## **SMLOUVA O DÍLO - DODATEK Č. 1**

Smluvní strany se dohodly na této změně smlouvy o dílo č. 18/SML0759/SoD/INV ze dne 9.2.2018 na akci „Dětský domov, Základní škola praktická, Praktická škola a Školní jídelna Dlažkovice – oprava fasády a balustrády, rekonstrukce příjezdové cesty a chodníků“. Předmět smlouvy se doplňuje o provedení restaurátorských víceprací.

## NÁVRH OCENĚNÍ ZMĚNY (příloha k žádosti o změnu)

# ZDŮVODNĚNÍ ZMĚN

Fotodokumentace - ostění, ukázka postupu prací

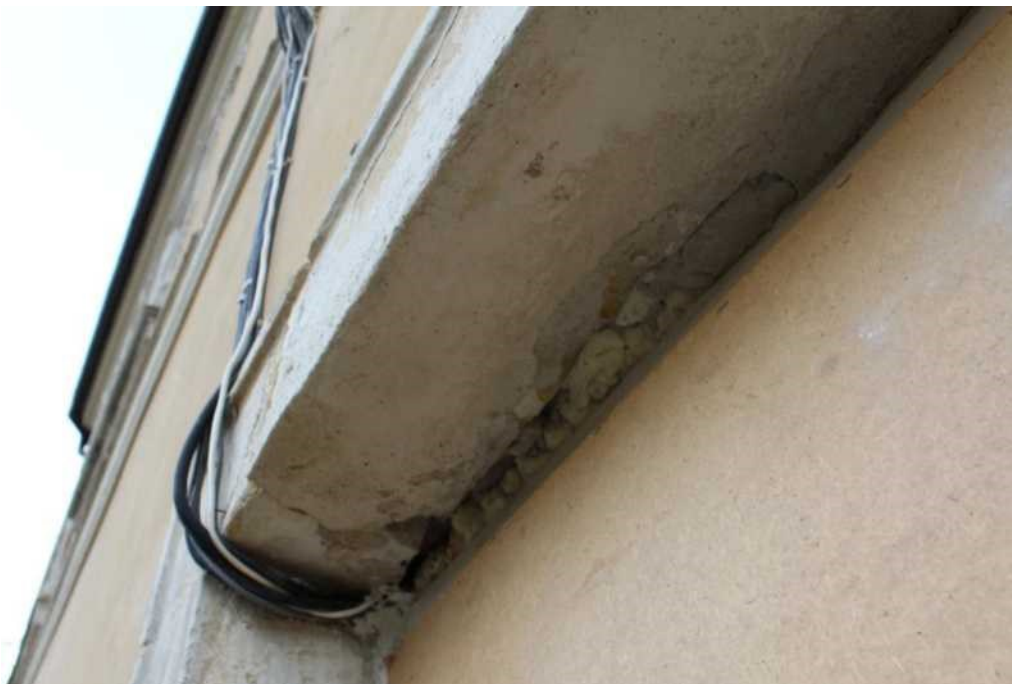
Stav okna před odstraněním nevhodných a dožitých doplňků.

Průběh čištění a snímání štukového překryvu.

Stav výplně mezi ostěním a rámem okna. Tmel přesahuje přes líc ostění, je popraskaný a rozvolněný.

Prasklina v překladu bude fixována nerezovým čepem.

Praskliny v parapetu, četná mechanická poškození s úbytkem autentické hmoty. Fixace nerezovými čepy.

Otvory po osazených mřížích v ostění. Detail ostění před očištěním.
